## 中国電力資料

### 【説明順】

- ・論点項目<15>  
斜面の崩壊による重要設備への影響は考慮されているか
- ・論点項目<16>  
原子力発電所敷地内にある地滑り, 土石流等の危険箇所に対策が講じられているか
- ・論点項目<29>  
防波壁への基準津波の水圧と漂流物衝突による影響は考慮されているか
- ・論点項目<32>  
火山灰想定の設定根拠は何か
- ・論点項目<33>  
火山灰による重要設備への影響は考慮されているか
- ・論点項目<14>  
規制委員会でバックフィットが検討されている標準応答スペクトルを考慮すると, 今後基準地震動が変更になる可能性はないか

論点項目<15> 周辺斜面の安定性  
評価対象斜面の選定結果

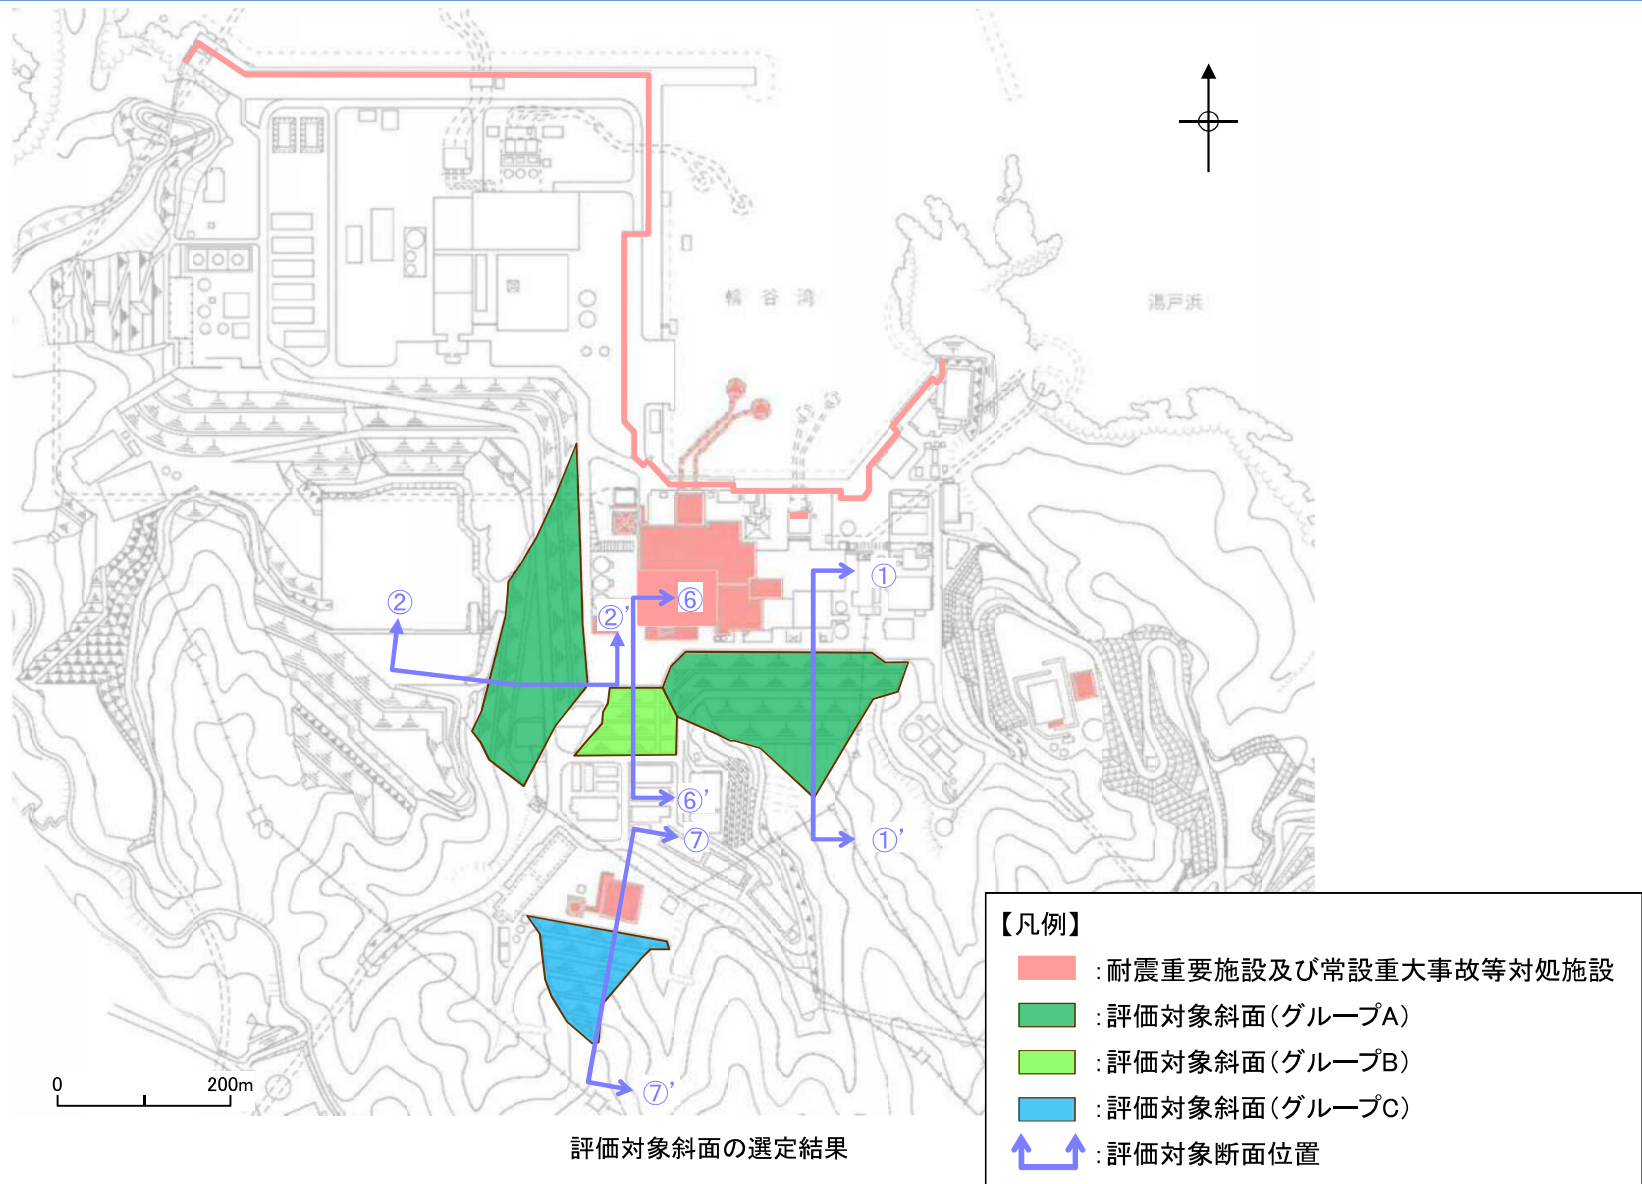
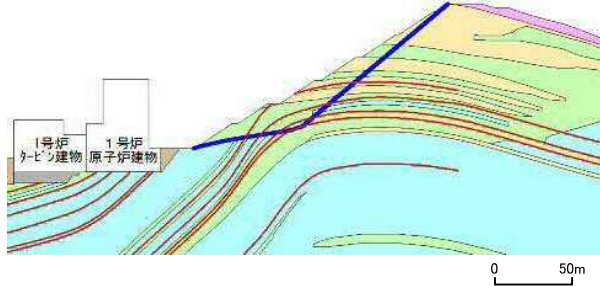
・評価対象斜面のグループ分けは、以下の観点から分類する。  
 ①地盤の種類が異なることから、岩盤斜面と盛土斜面に区分する。  
 ②地質や地震増幅特性が異なることから、法尻標高T.P.+15m盤以下に位置する評価対象斜面と法尻標高T.P.+44～50m盤に位置する評価対象斜面に区分する。  
 ・上記に従いグループ分けを行った結果、耐震重要施設等に影響するおそれのある斜面として抽出された斜面について、斜面の法尻標高毎及び種類毎にグループA(岩盤斜面, 法尻標高T.P.+15m以下), グループB(盛土斜面, 法尻標高T.P.+15m以下), 及びグループC(岩盤斜面, 法尻標高T.P.+44～50m)の3つのグループに分類した。

- ・動的解析の結果、平均強度を用いたすべり安全率は1.2を上回ることを確認した。
- ・平均強度を用いたすべり安全率最小ケースに対して、強度のばらつきを考慮して評価を行った結果、すべり安全率は1.2を上回ることを確認した。

グループB(盛土斜面, T.P.+15m以下) : 2号炉南側盛土斜面(⑥-⑥'断面)

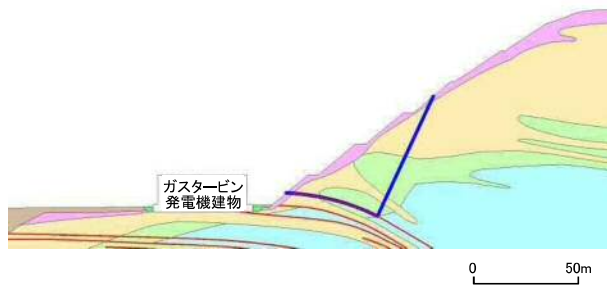
論点項目<15> 周辺斜面の安定性

- ・動的解析の結果, 平均強度を用いたすべり安全率は1.2を上回ることを確認した。
- ・平均強度を用いたすべり安全率最小ケースに対して, 強度のばらつきを考慮して評価を行った結果, すべり安全率は1.2を上回ることを確認した。

島根原子力発電所周辺の地滑り地形分布図

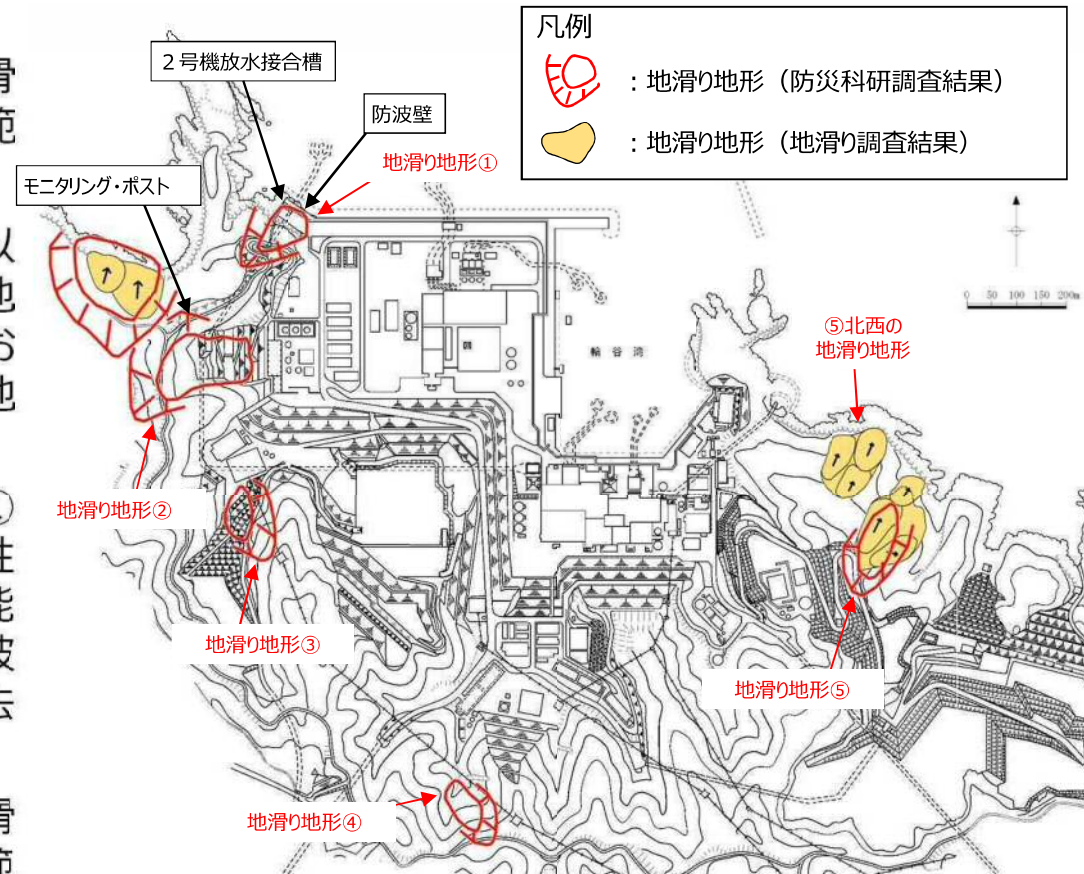
原子力発電所敷地内にある地滑り, 土石流等の危険箇所に対策が講じられているか

- 地滑り調査では、文献調査及び地滑り地形判読によって確認された地滑り地形を対象に、地形、地質及び湧水等の水文的な観点に基づく現地調査を実施し、地滑りの特徴が認められる場合は、地滑りが発生する場合を想定し、地滑りの範囲、規模等を評価している。
- 右図に示す防災科学技術研究所（以下、「防災科研」）の調査結果である地滑り地形①～⑤のうち、次頁に示すとおり、①～④に対してはいずれも地滑り地形ではないと評価している。
- ただし、防災科研調査の地滑り地形①付近において確認された礫質土及び粘性土については、過去の表層すべりの可能性が完全に否定できないことから、防波壁周辺斜面の安定性確保のため、撤去することとしている。
- また、地滑り調査の結果抽出された地滑り地形⑤及び⑤北西の地滑り地形の範囲に安全施設は存在しないことから、地滑りにより安全施設の機能を損なわないことを確認している。

日本海東縁部に想定される地震による津波時の荷重イメージ図（波返重力擁壁）

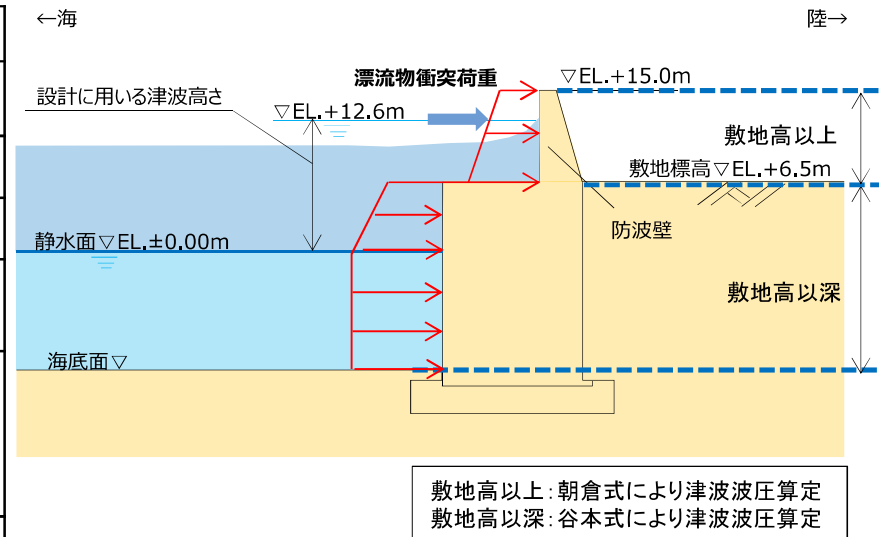
防波壁への基準津波の水圧と漂流物衝突による  
影響は考慮されているか

- 設置許可基準規則及び関連審査ガイドを踏まえ、常時荷重、地震荷重、津波荷重等を考慮する。
- 防波壁に作用する荷重の組合せに当たっては、施設・設備の設置状況や構造（形状）等を考慮し、地震時、津波時及び重畳時を考慮している。

### 三瓶山の降下火砕物の分布に関する調査(地質調査:敷地周辺)

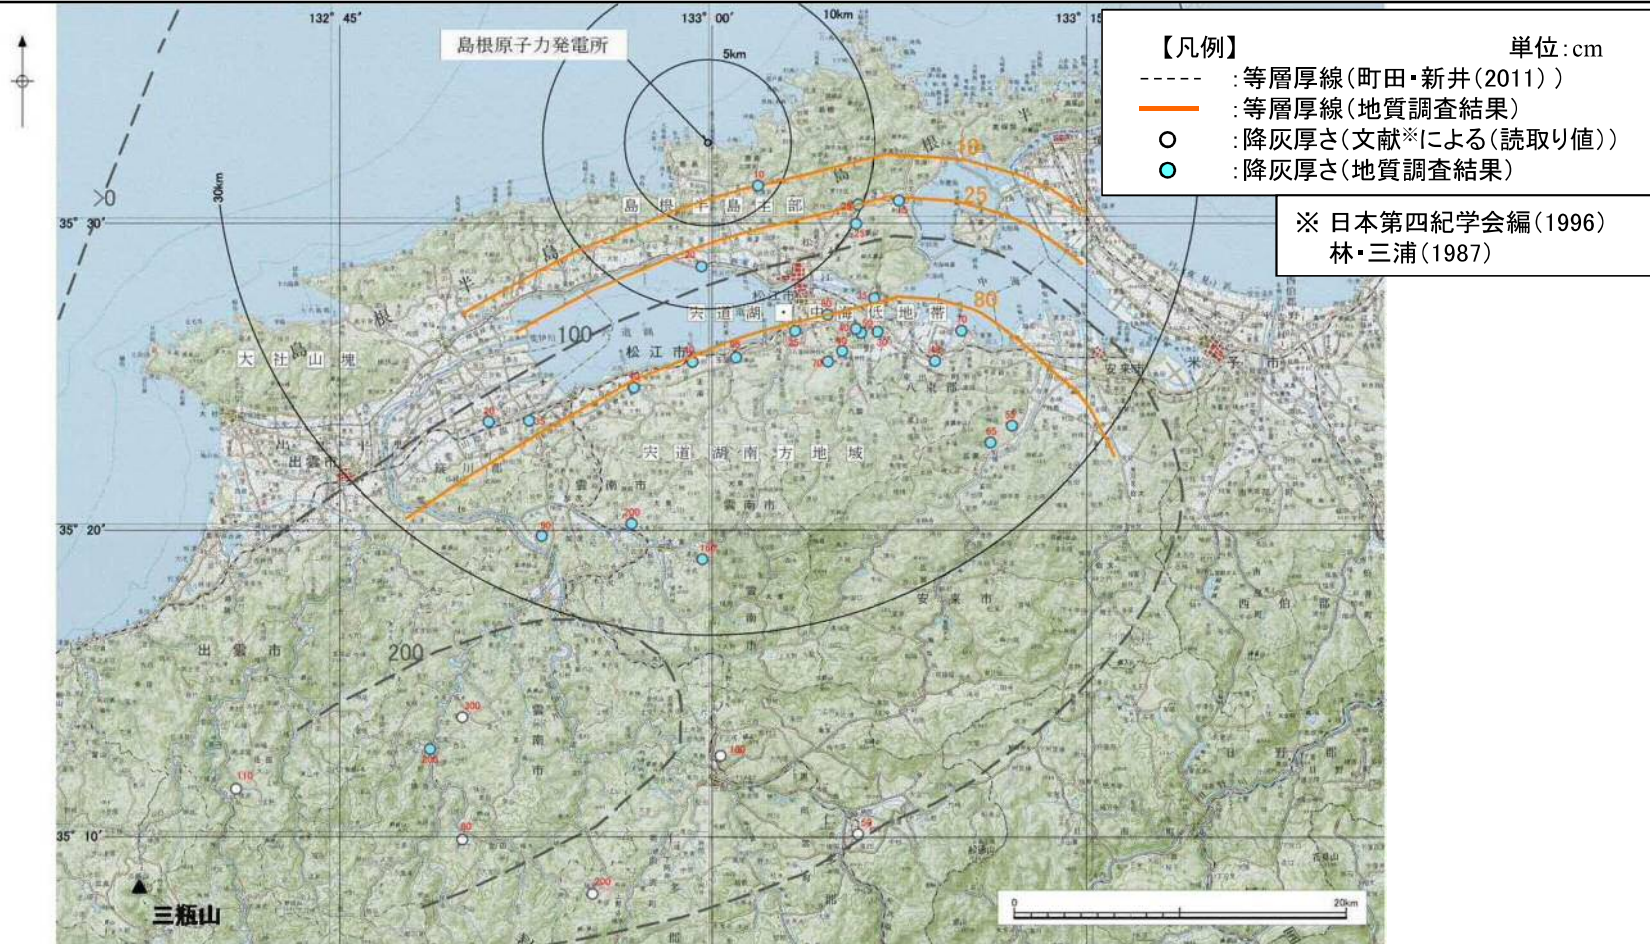
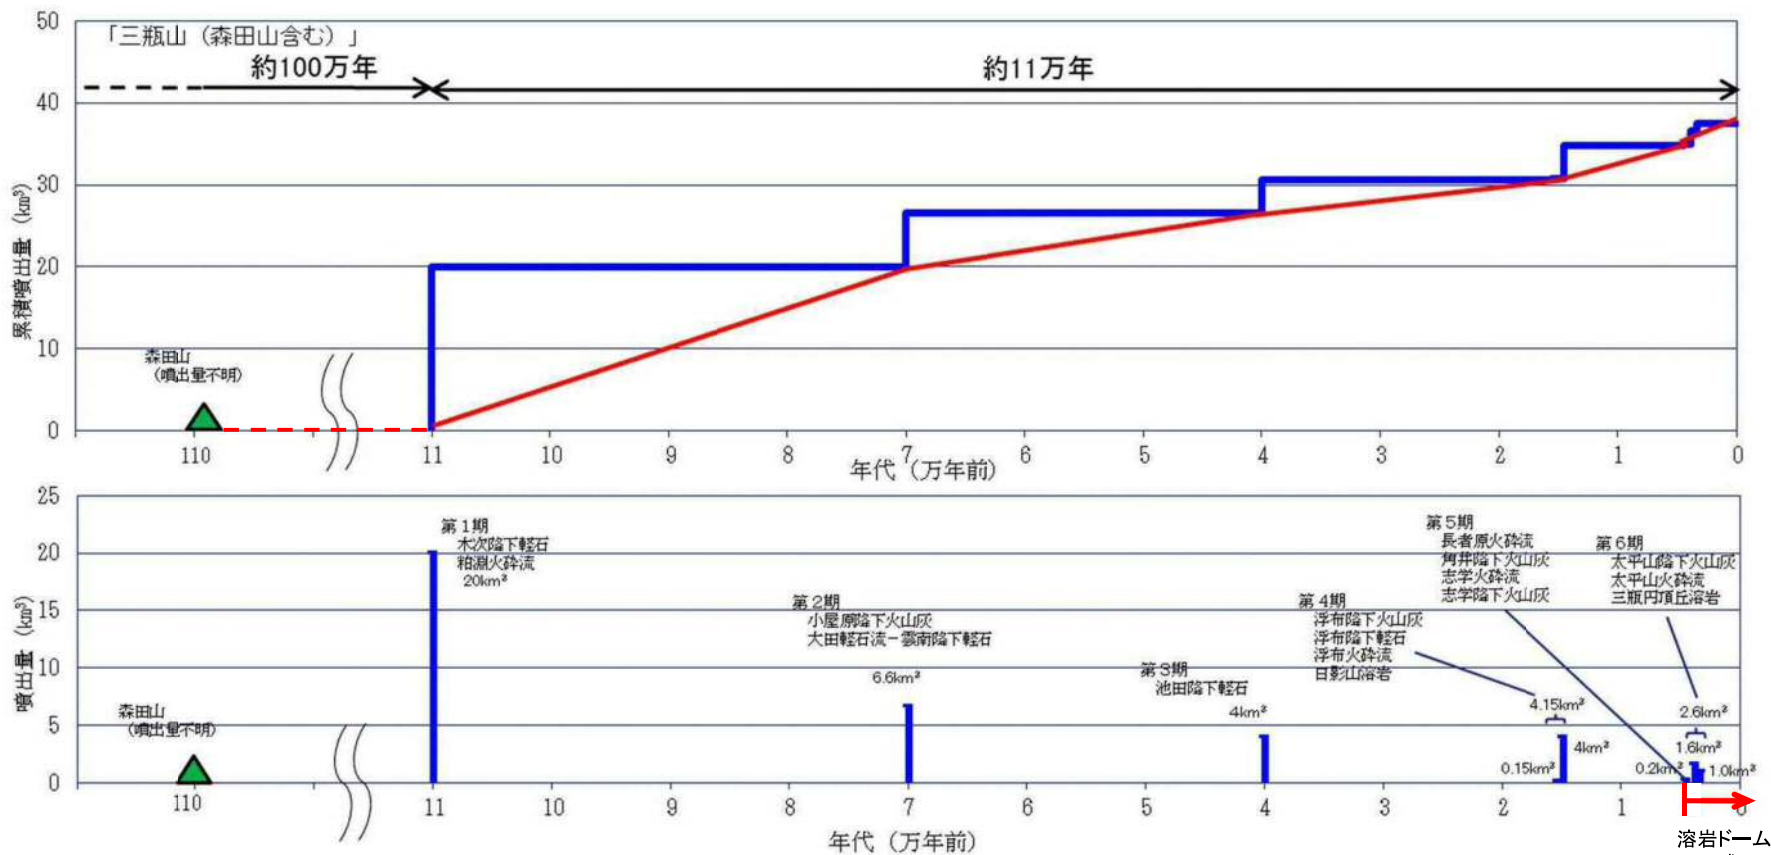
火山灰想定の設定根拠は何か

敷地周辺における地質調査の結果、敷地は三瓶木次テフラ(SK)の等層厚線で10cm程度の範囲に位置している。

基準地震動S<sub>s</sub>-Dと標準応答スペクトルの比較

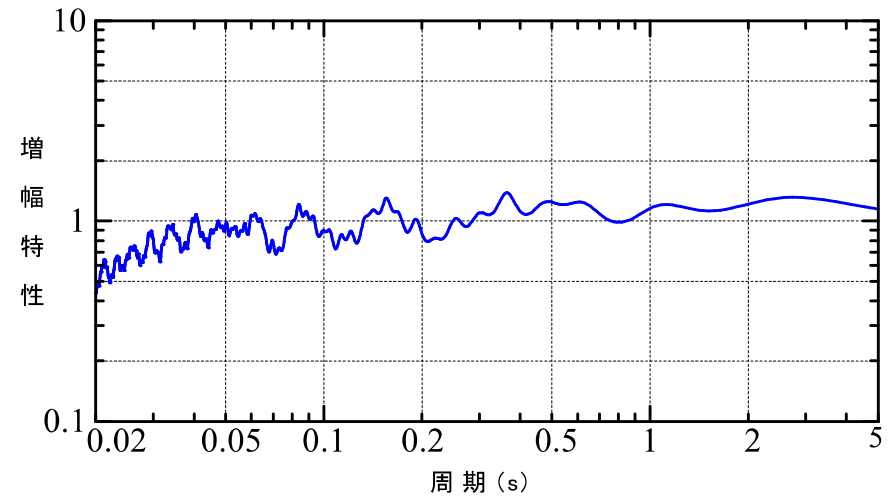
規制委員会でバックフィットが検討されている  
標準応答スペクトルを考慮すると、今後基準  
地震動が変更になる可能性はないか

■ 基準地震動S<sub>s</sub>-D(820gal)は標準応答スペクトル(600gal)を大きく上回っている。また、地震動評価に用いる地下構造モデルは地震基盤面から解放基盤表面までの間で地震動を大きく増幅させるような構造ではない(増幅は概ね1倍程度)ことから、標準応答スペクトルは島根サイトの地下構造を考慮しても基準地震動に影響を及ぼすものではないと考えている。検討内容の詳細について今後規制庁へ説明していく予定。
